工程变更通知书 (ECN)

变更申请时间	2022/8/22	项目代码/名称	ZY2207	ECR编号	ECR0009263	变更紧急度	
客户名称	吉利	提出人	<input checked="" type="checkbox"/> 客户 <input type="checkbox"/> 公司 <input type="checkbox"/> 供应商	ECN编号	ECN0004964		
总成名称	主驾标配靠背泡沫总成/主驾高配靠背泡沫总成/副驾高配靠背泡沫总成/副驾中配靠背泡沫总成/副司机靠背泡沫总成			总成件号/QAD号	SHT0015181/SHT0015182/SHT0015183/SHT0015408/SHT0015294		
零/部件名称	刺毛条			零/部件件号/QAD号	SHT0015189		
项目阶段	<input type="checkbox"/> CP 阶段 <input type="checkbox"/> D 阶段 <input type="checkbox"/> T 阶段 <input type="checkbox"/> PT 阶段 <input checked="" type="checkbox"/> OP 阶段	变更零件类型		<input type="checkbox"/> 自制件 <input type="checkbox"/> 采购件 <input type="checkbox"/> 外协件			
更改类型	<input checked="" type="checkbox"/> 设计 <input type="checkbox"/> 工艺 <input type="checkbox"/> 模具 <input type="checkbox"/> 夹具 <input type="checkbox"/> 工装 <input type="checkbox"/> 试验\检测方法 <input type="checkbox"/> 原材料 <input type="checkbox"/> 重要二次配套 <input type="checkbox"/> 其他:						
更改原因	<input type="checkbox"/> 改进措施 <input type="checkbox"/> 预防措施 <input checked="" type="checkbox"/> A/VE <input type="checkbox"/> 客户要求 <input type="checkbox"/> 其它			是否需提交客户批准		<input type="checkbox"/> 是 <input checked="" type="checkbox"/> 否 <input type="checkbox"/> /A

工程变更申请书 (ECR)

真因确认（验证问题再现）

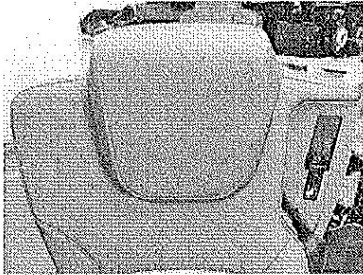
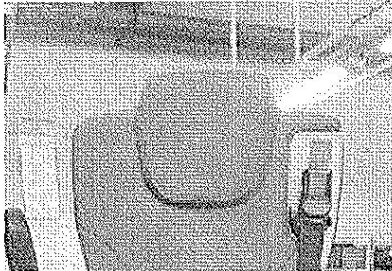
项目代码	ZY2207	项目类别	座椅	编制/日期	李燕北 2023.08.22
总成名称	主驾标配靠背泡沫总成/主驾高配靠背泡沫总成/副驾高配靠背泡沫总成/副驾中配靠背泡沫总成/副司机靠背泡沫总成	总成件号	SHT0015181/SHT0015182/SHT0015183/SHT0015408/SHT0015294	审核/日期	
零部件名称	刺毛条	零部件件号	SHT0015189	批准/日期	
涉及产品成本增加/工艺装备变更费用/试验费用审批				批准/日期	
客户名称	吉利	优先级	<input checked="" type="checkbox"/> 一般 <input type="checkbox"/> 紧急	提出人	造型部
变更零件类型	<input checked="" type="checkbox"/> 自制件 <input type="checkbox"/> 采购件 <input type="checkbox"/> 外协件	项目阶段	<input type="checkbox"/> PCP阶段 <input type="checkbox"/> PD阶段 <input checked="" type="checkbox"/> ET阶段 <input checked="" type="checkbox"/> PT阶段 <input type="checkbox"/> SOP阶段		
问题来源	内部输入	发生时间	2023/8/22		
问题类别	<input type="checkbox"/> 产品设计类 <input type="checkbox"/> 管理流程类 <input type="checkbox"/> 有标准未执 <input type="checkbox"/> 复发 <input type="checkbox"/> 其他				
问题现状	目前吉利G3座椅头枕粘扣槽深度为25mm，造型部反馈深度过深，导致面套空浮，容易出现褶皱且有面套歪斜现象出现。				
真因分析	头枕两侧未开槽，头枕槽深度过深，发泡对面套拉紧不牢，安全带罩壳安装时需要向外拉面套，导致头枕位置缝线不整齐出现空浮折皱等现象。

项目代码	ZY2207	项目类别	座椅	编制/日期	李进 2023.08.22
总成名称	主驾标配靠背泡沫总成/主驾高配靠背泡沫总成/副驾高配靠背泡沫总成/副驾标配靠背泡沫总成/副司机靠背泡沫总成	总成件号	SHT0015181/SHT0015182/SHT0015183/SHT0015408/SHT0015294	审核/日期	
零部件名称	刺毛条	零部件件号	SHT0015189	批准/日期	
涉及产品成本增加/工艺装备变更费用/试验费用审批				批准/日期	
客户名称	吉利	优先级	<input checked="" type="checkbox"/> 一般 <input type="checkbox"/> 紧急	提出人	造型部
变更零件类型	<input checked="" type="checkbox"/> 自制件 <input type="checkbox"/> 采购件 <input type="checkbox"/> 外协件	项目阶段	<input type="checkbox"/> PCP阶段 <input type="checkbox"/> ED阶段 <input checked="" type="checkbox"/> ET阶段 <input checked="" type="checkbox"/> PT阶段 <input type="checkbox"/> SOP阶段		
问题来源	内部输入	发生时间	2023/8/22		
问题类别	<input type="checkbox"/> 产品设计类 <input type="checkbox"/> 管理流程类 <input type="checkbox"/> 有标准未执 <input type="checkbox"/> 复发 <input type="checkbox"/> 其他				
临时对策	临时手工调整发泡粘贴刺毛条				
永久对策	1、将头枕槽深度改为15mm； 2、取消借用欧马可项目粘扣，改为借用李尔项目粘扣（SCS0012091）； 3、在头枕两侧新开两个槽，槽内粘贴46mm长的刺毛条（SHT0015189与李尔同材质）； 4、连接原有粘扣，使其环绕一周，加大粘附力；
